CKE-1005/1305型

メンテナンス部品 ガスダンパーの選び方

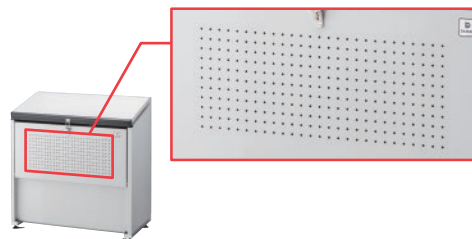
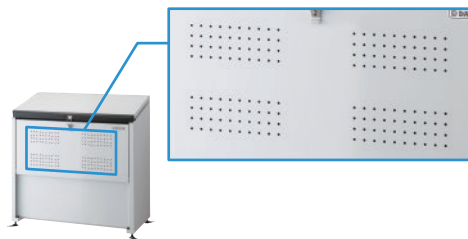
2026年5月より、CKE-1005型(幅1000mm)とCKE-1305型(幅1300mm)において、ガスダンパーのトルクが新仕様に変更となりました。互換性がないため、旧タイプCKE型/CKE-M型に、新タイプCKE型用のガスダンパーを取り付けると、十分に衝撃を吸収できない恐れがあります。メンテナンス部品としてご注文の際は、下記のチャートを参考に適切なガスダンパーをお選びください。

●CKE-1005、CKE-1005M用(幅1000mm)トルク表記:120N
対応ガスダンパー型式: **CKEM10GD**

●CKE-1305、CKE-1305M用(幅1300mm)トルク表記:150N
対応ガスダンパー型式: **CKEM13GD**

●CKE-1005W/G用(幅1000mm)トルク表記:100N
対応ガスダンパー型式: **CKE-10GDS**

●CKE-1305W/G用(幅1300mm)トルク表記:120N
対応ガスダンパー型式: **CKE-13GDS**
